Doplnění funkcionality sekvenčního sklápění břevna závora na vybraných PZS v obvodu SSZ

SEZNAM DOKLADŮ

Vyjádření správních orgánů

TMS Projekt s.r.o.
Dubičné 106
373 71 Rudolfov**Stanovisko k projektové dokumentaci k DIO při akci: "Doplnění funkcionality sekvenčního sklápění břemen závor"**

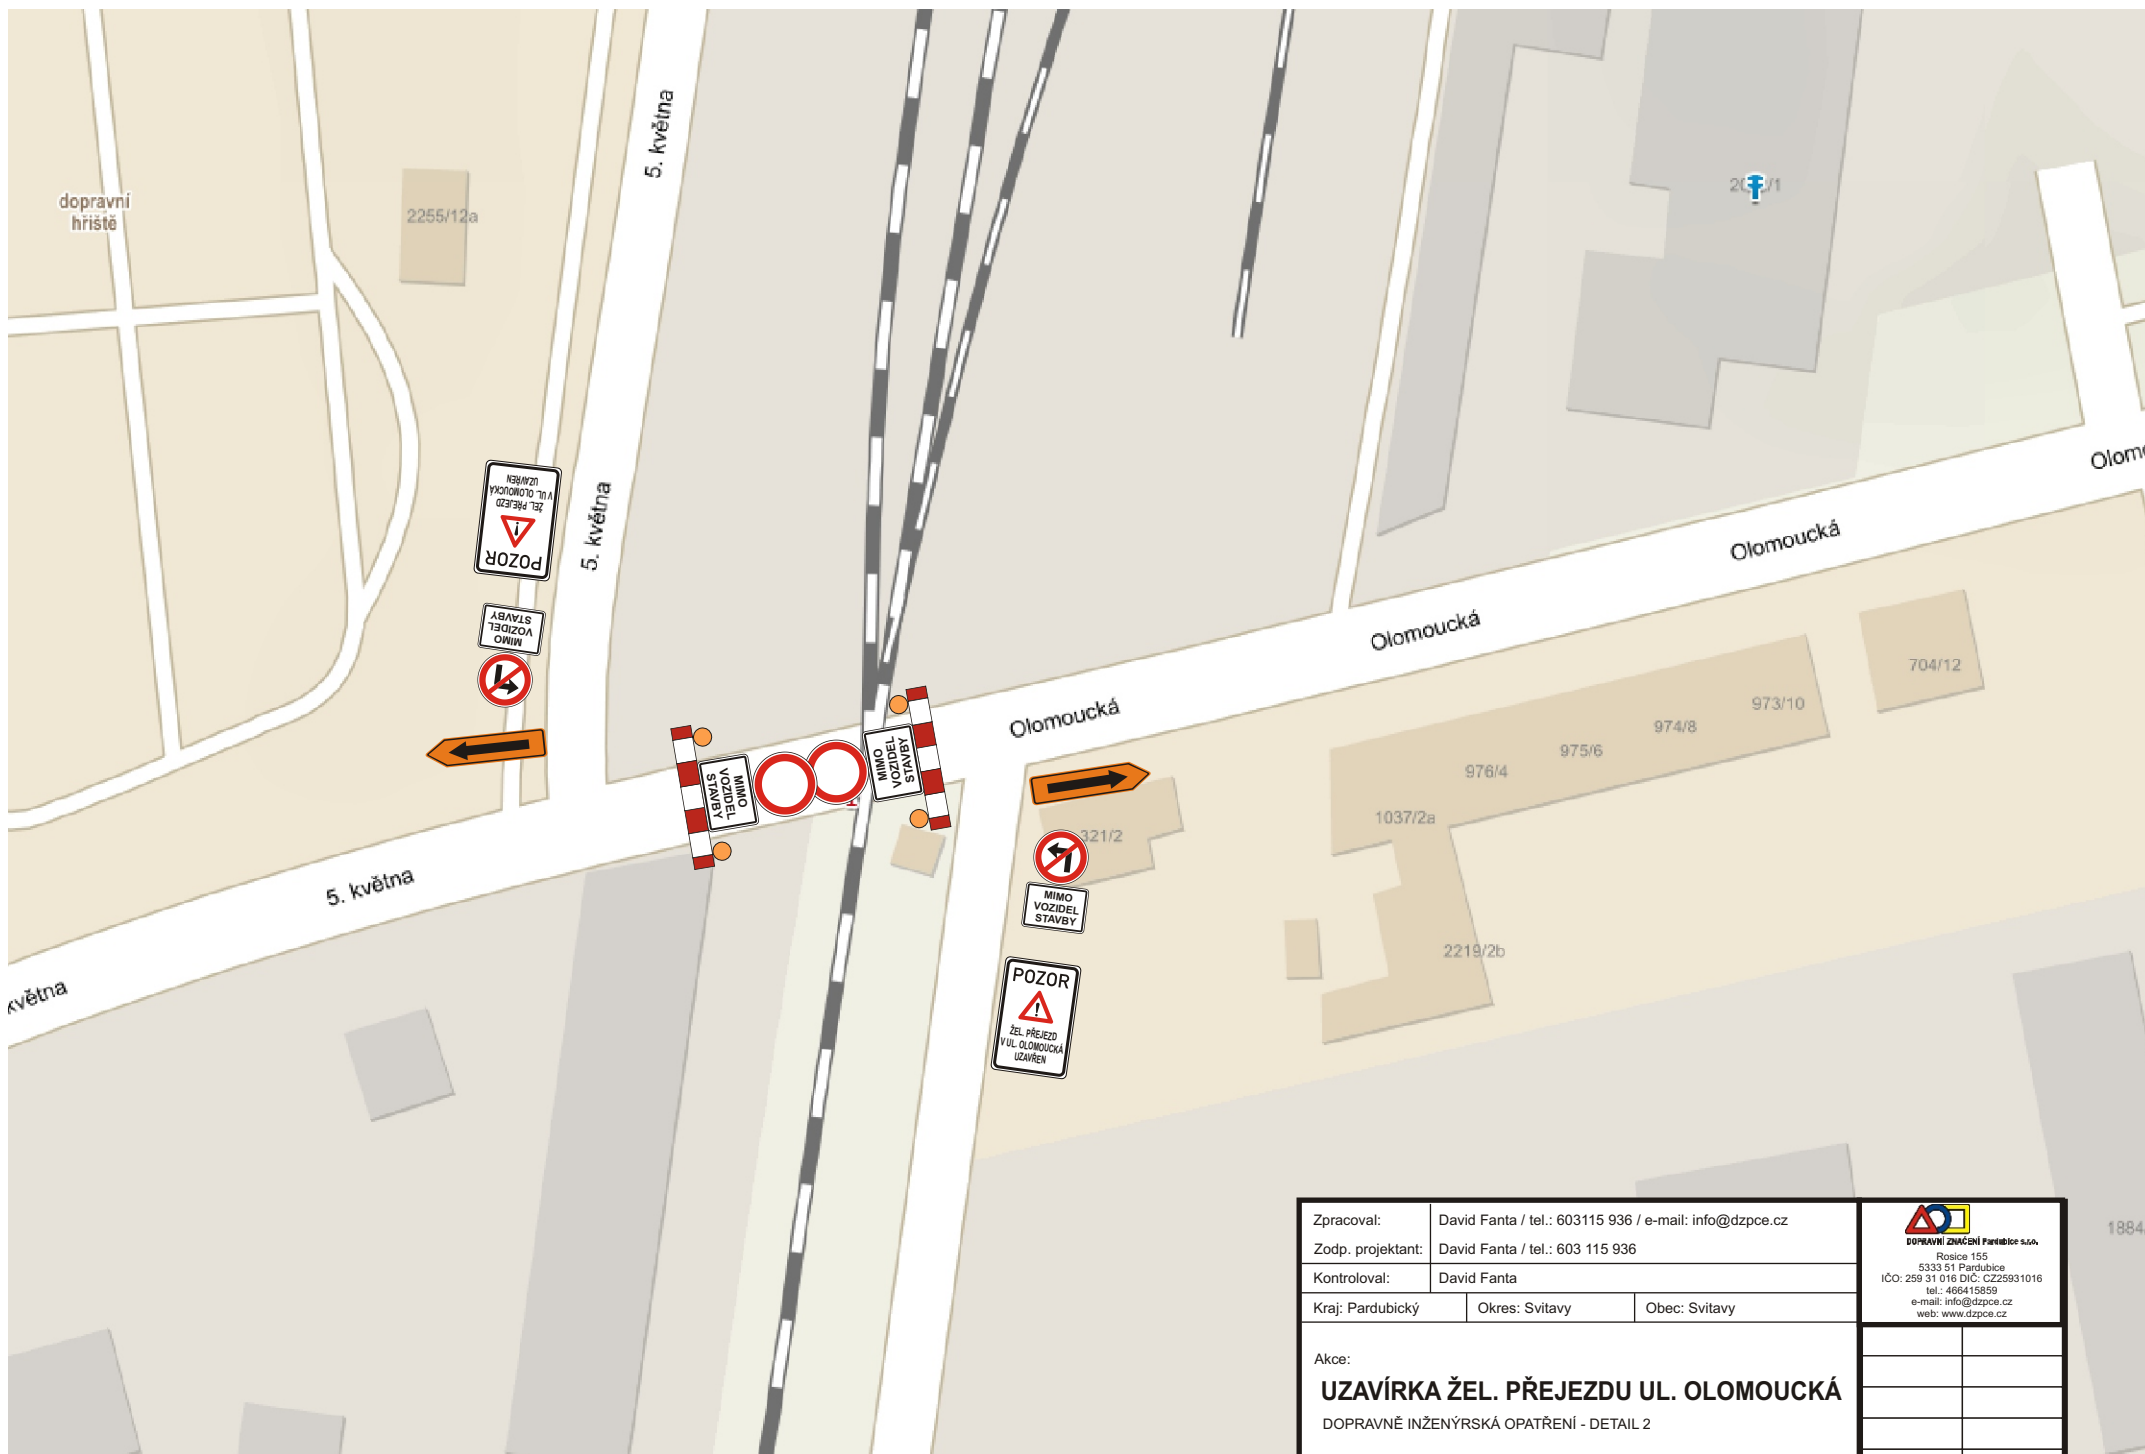
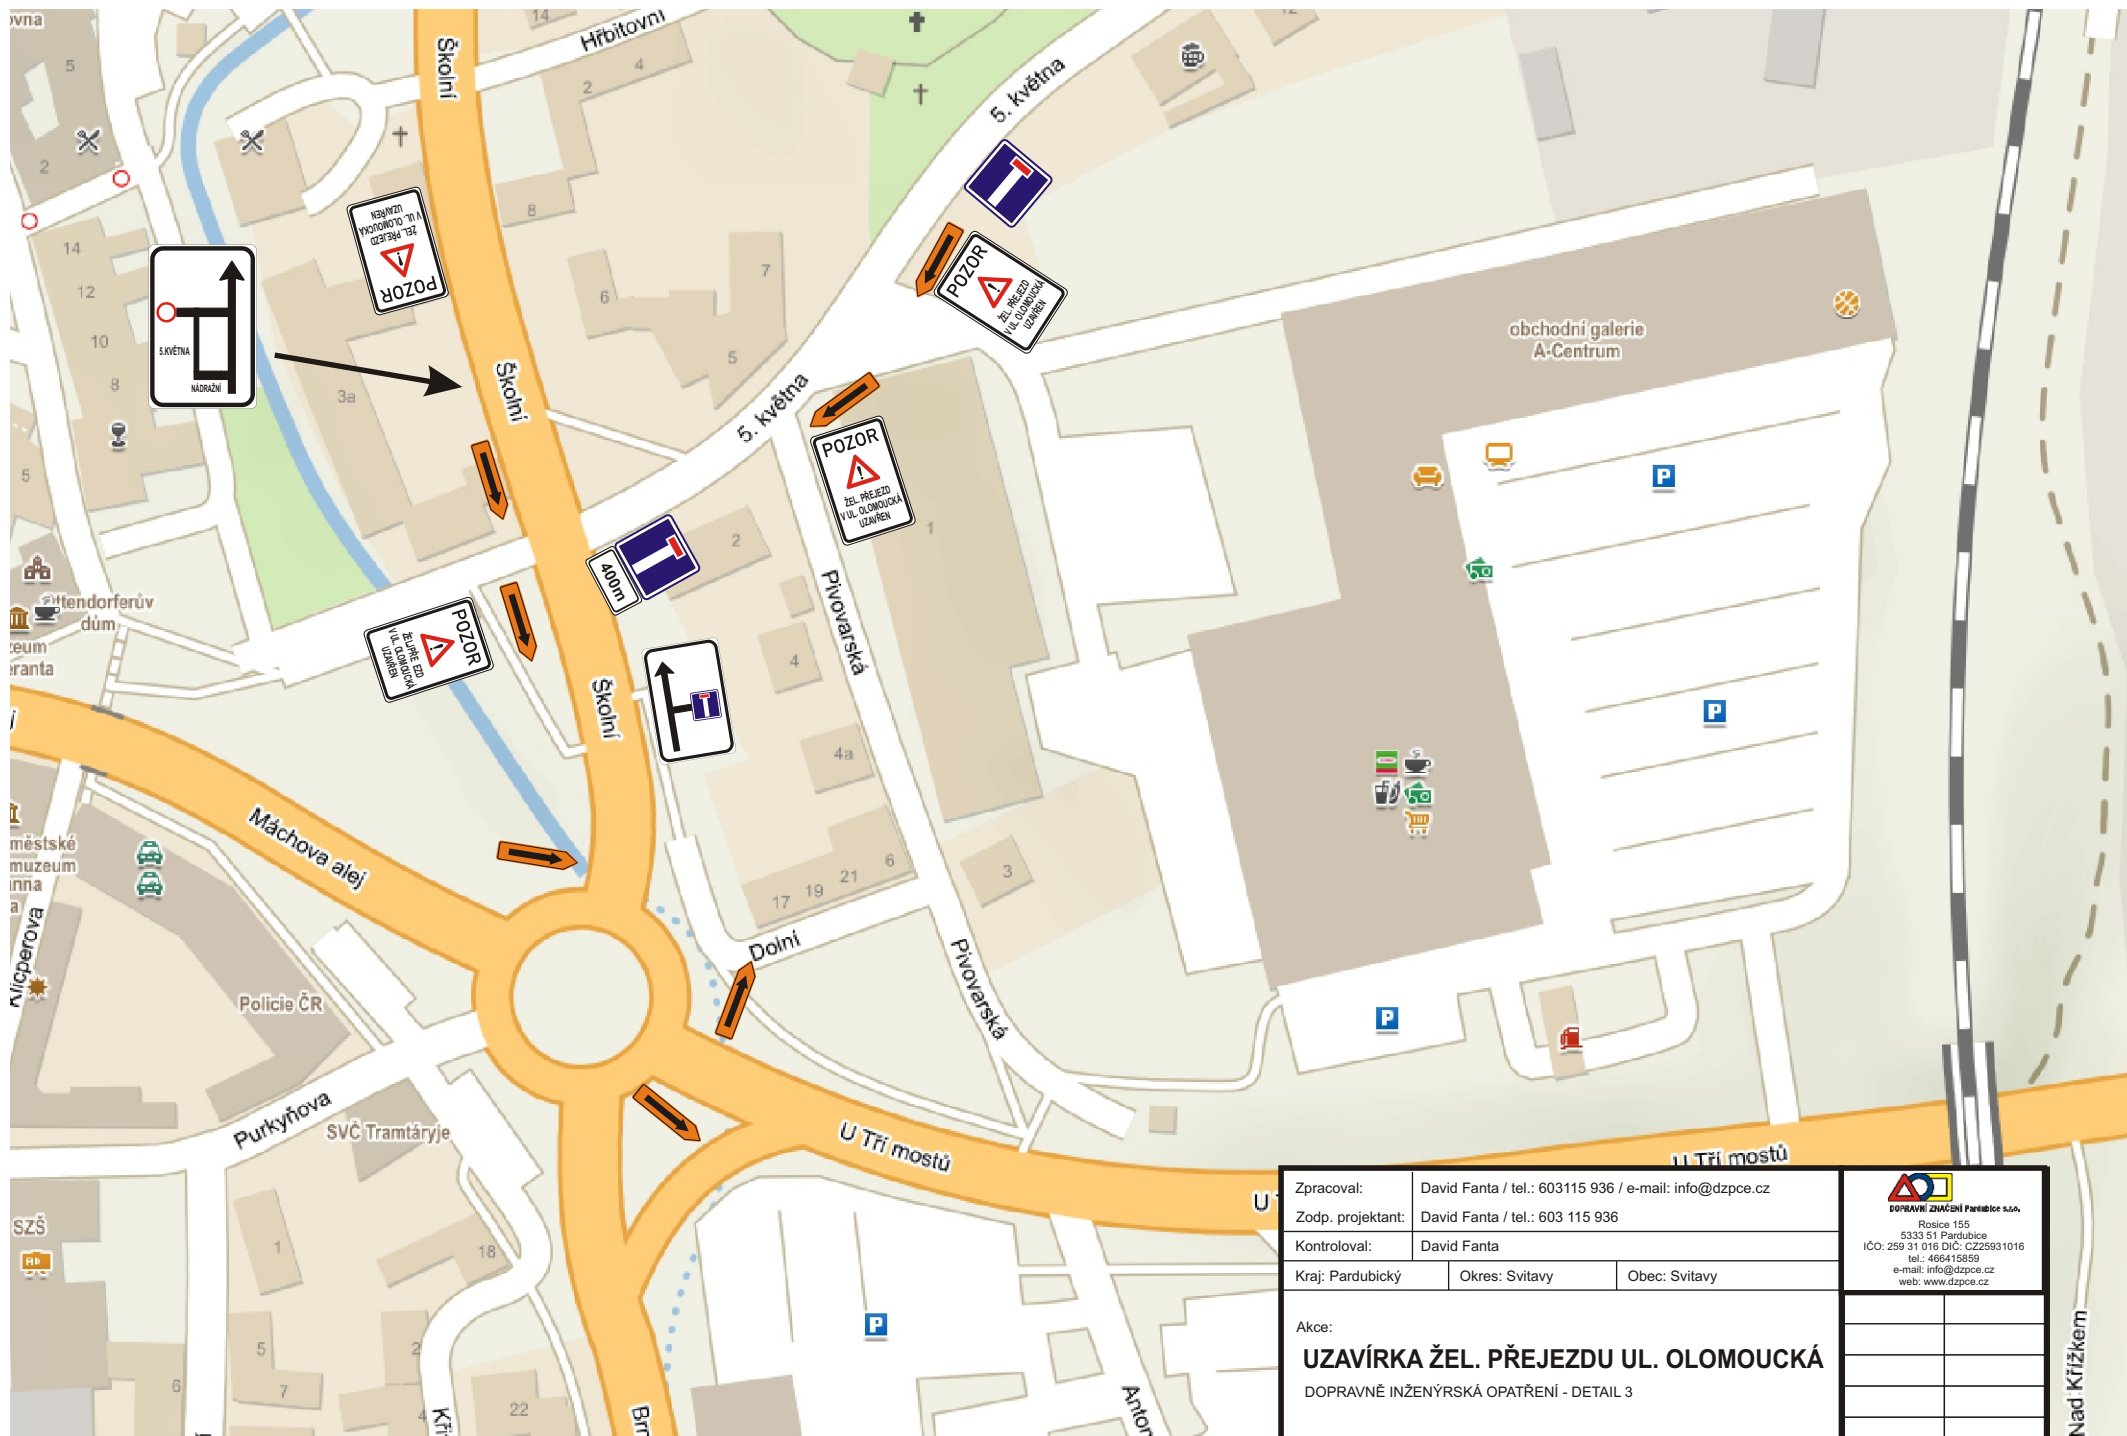
2) Předběžně souhlasíme s předloženým návrhem DIO k umístění přenosného dopravního značení s následující úpravou: *IS11a-"Návěst před objíždkou" na I/43 za OK ul. Školní ve směru na Lačnov bude upravena podobě jako IS11a v protisměru. Před touto bude ještě umístěna IP22-"Změna organizace dopravy". Samostatná IP10a-"Slepá pozemní komunikace" na MK ul. 5. května*

za křižovatkou s MK Pivovarská bude odstraněna (ul. 5. května slepá není, slepá je až ul. Olomoucká za křiž. s ul. 5. května vedoucí k ul. Nádražní, která bude stále průjezdná).
